Breytingar, júní '95:

Breytingar, ágúst '95:

Efstahlíð 7 Hafnarfirði

TEIKN.	
M.	1:100
DAGS.	94-08-18
NR.	
BREYTT	94-09-01 94-09-20 95-06-19 95-06-30 95-08-02

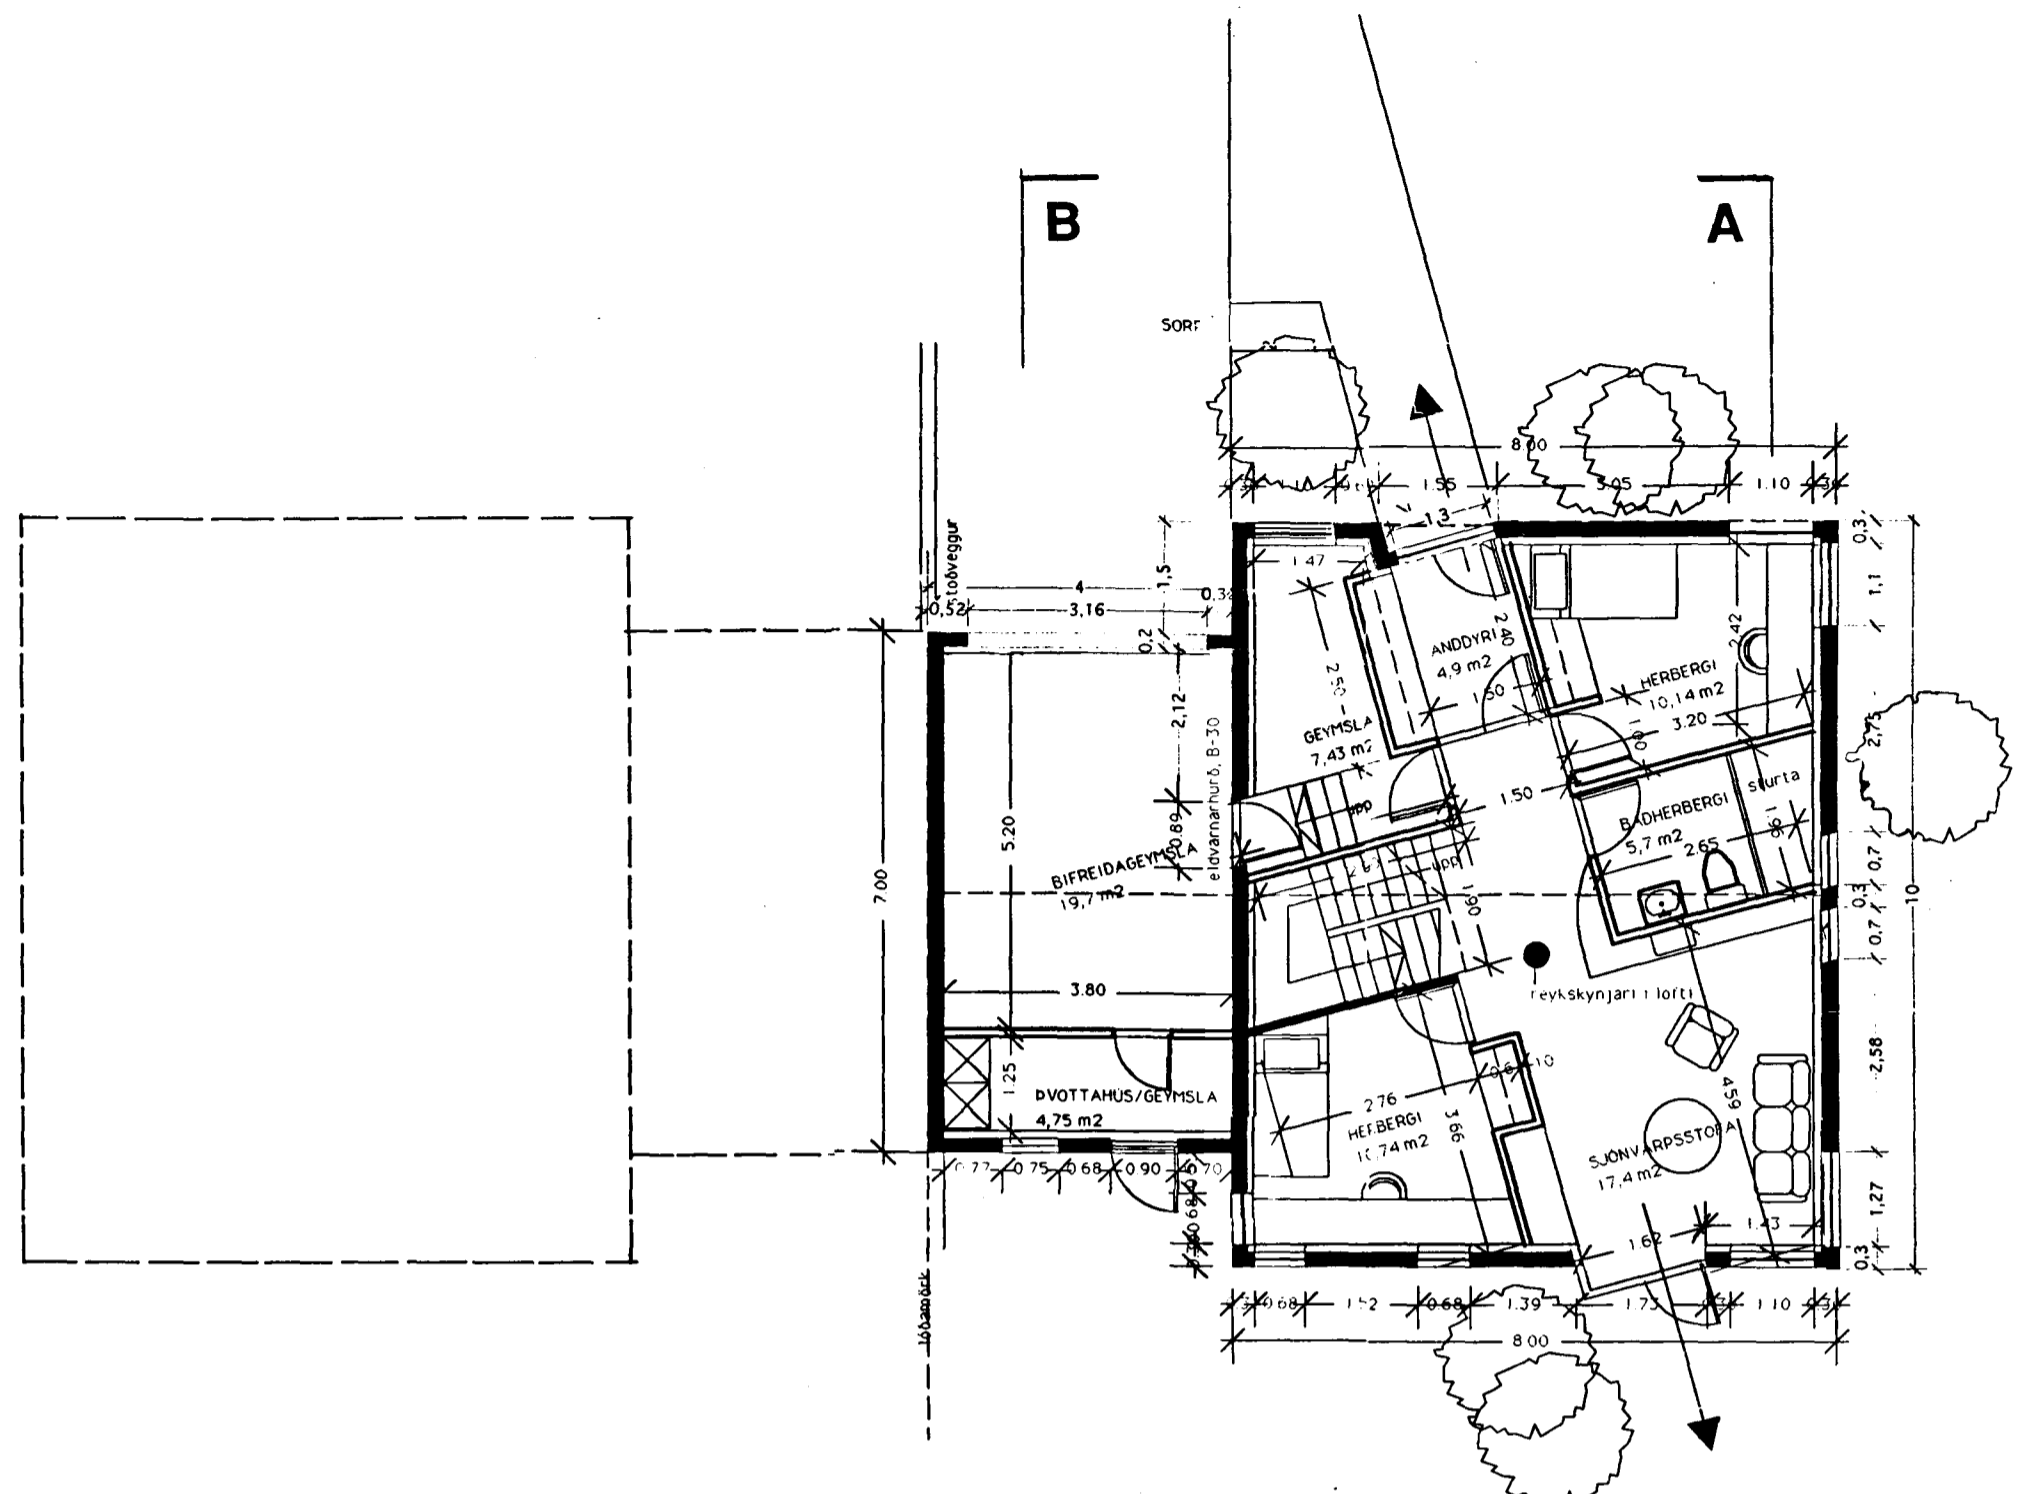
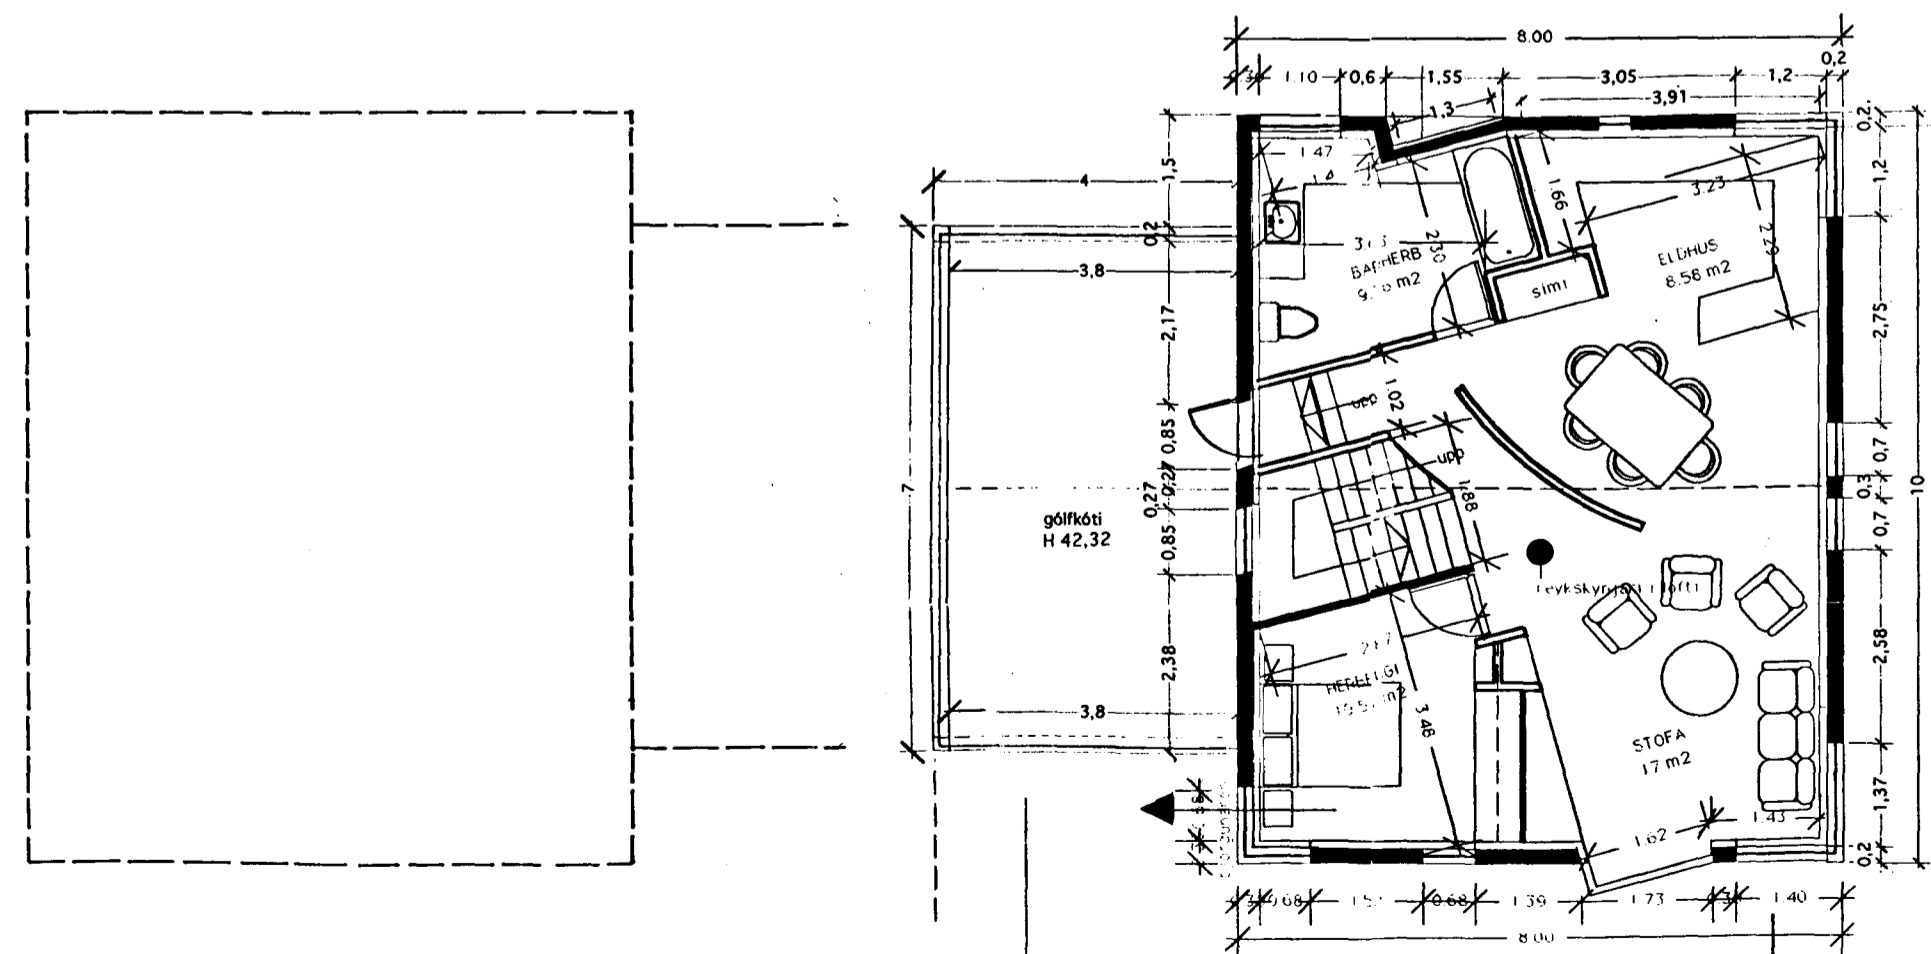
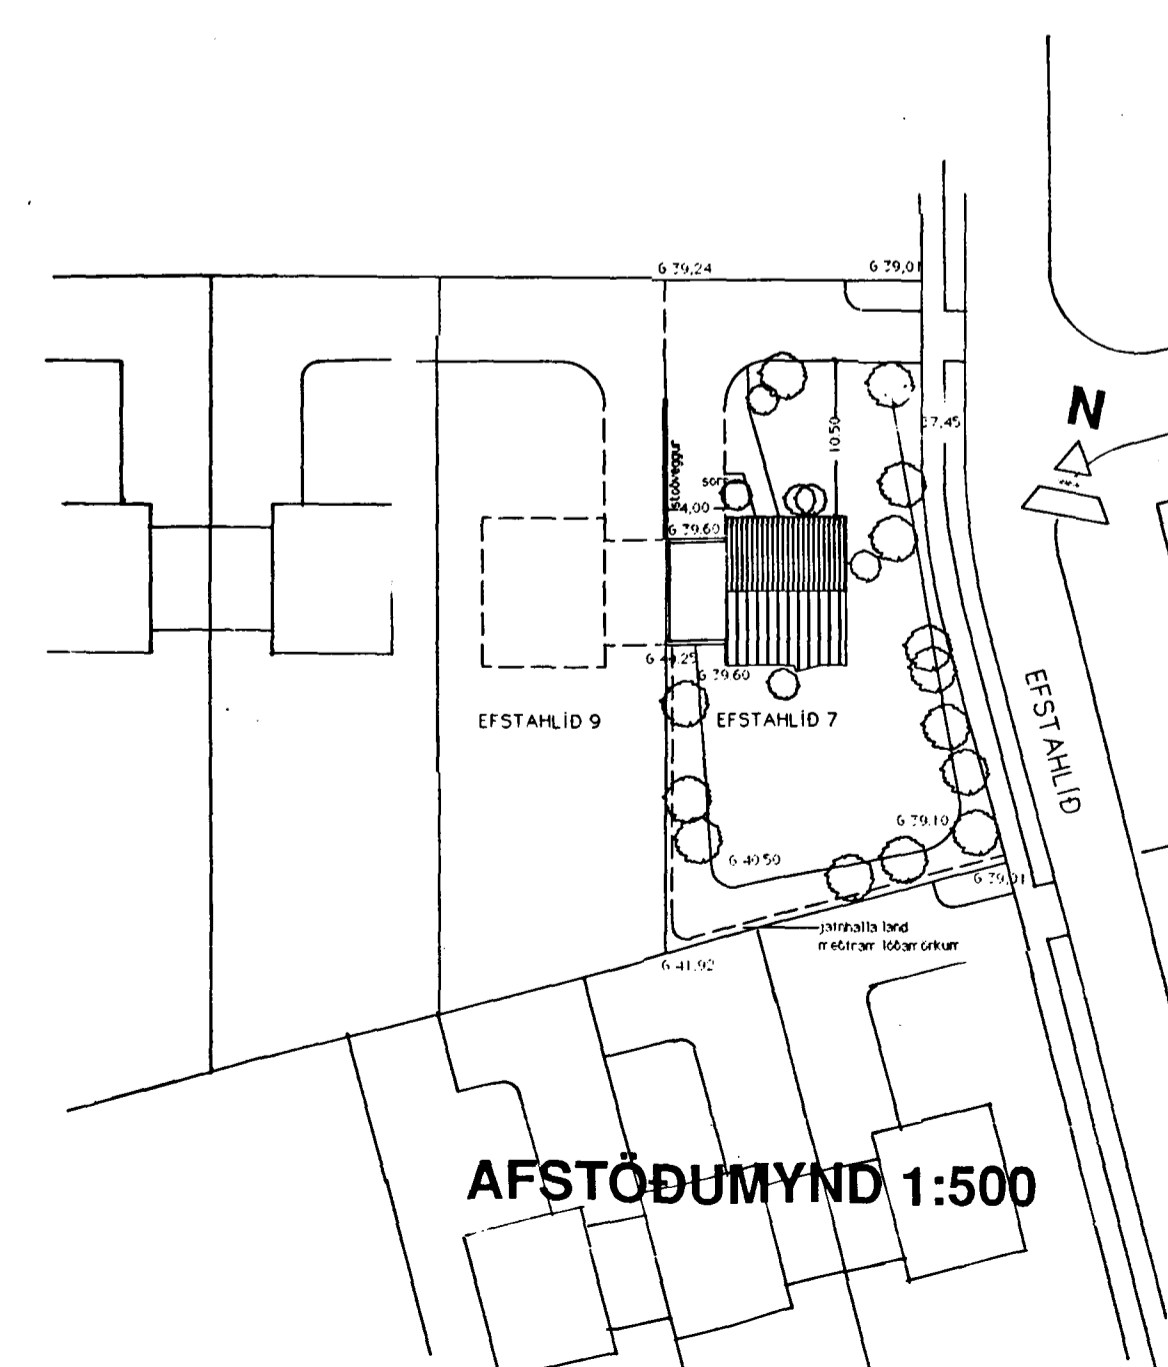
Ákveðið hefur verið að fresta byggingu sólhýsis á 2. hæð og er það fellt niður. Handrið kemur ofan á bifreiðageymslu, 1.10 m á hæð. Smávægilegar breytingar hafa verið gerðar á málsetningu og staðsetningu glugga.

Þak er hækkað um 10 cm og eykst rúmmál við það um 8,05 m³. Suðurgluggi stofu er síkkaður í 30 cm yfir gólfkóta. Suðurdýr bílgeymslu eru breikkaðar í 90 cm (múrmál).
